使用前検査申請書の変更について

原 発 本 第 29 号
令 和 4 年 6 月 9 日

玄海原子力発電所第3号機

変更の内容	玄海原子力発電所第3号機 原子炉冷却系統設備の改造の工事 (変更前)	
	検査希望年月日	(一号) 自 令和4年 1月 21日 至 令和4年 8月 15日
		(五号) 自 令和4年 4月 25日 至 令和4年 8月 15日
	使用開始予定年月日	令和4年 9月 15日
	原子炉等規制法第43条の3 の11第1項の検査のための 申請をした場合は、その年月日	平成24年 12月 13日 平成25年 8月 30日 平成30年 7月 6日 令和 3年 10月 12日 令和 4年 3月 30日
	(変更後)	
	検査希望年月日	(一号) 自 令和4年 1月 21日 至 令和4年 8月 22日
		(五号) 自 令和4年 4月 25日 至 令和4年 8月 22日
使用開始予定年月日	令和4年 9月 22日	
原子炉等規制法第43条の3 の11第1項の検査のための 申請をした場合は、その年月日	平成24年 12月 13日 平成25年 8月 30日 平成30年 7月 6日 令和 3年 10月 12日 令和 4年 3月 30日 令和 4年 6月 9日

工事の工程に関する説明書

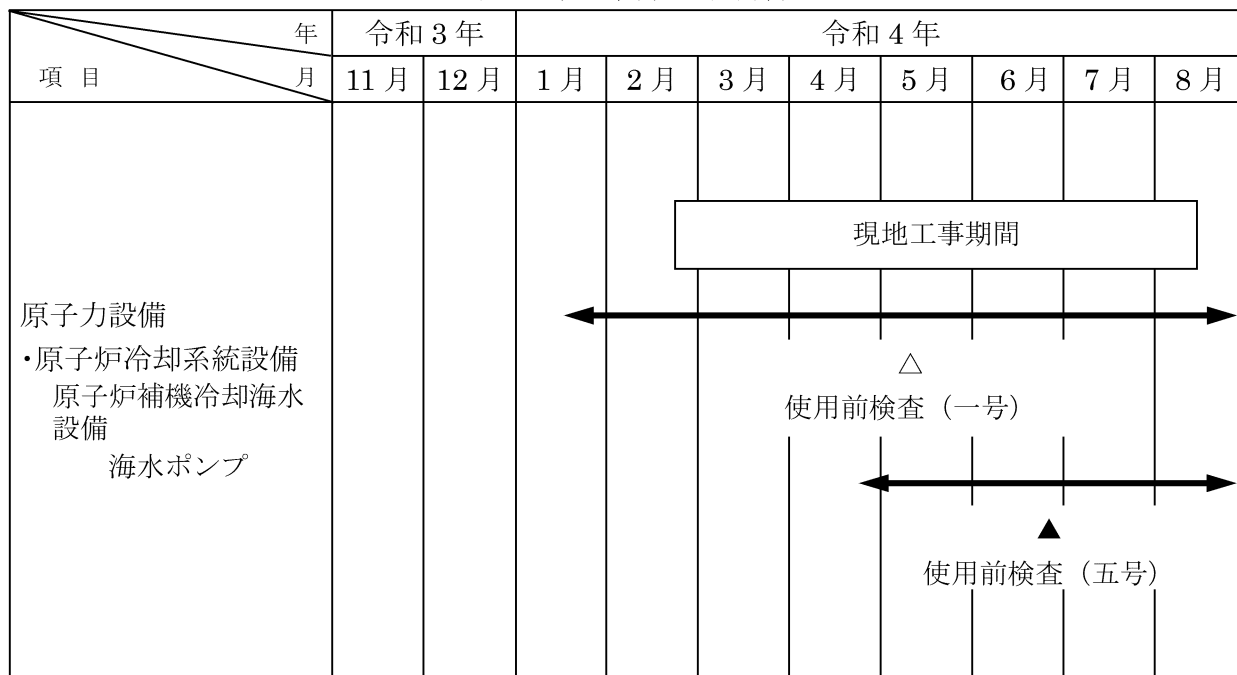
変更 の 理 由	玄海原子力発電所第 3 号機の海水ポンプ取替工事の工事工程の見直しに伴い、「検査希望年月日」、「使用開始予定年月日」及び「原子炉等規制法第 43 条の 3 の 1 1 第 1 項の検査のための申請をした場合は、その年月日」を変更する。
-------------------	---

変更後
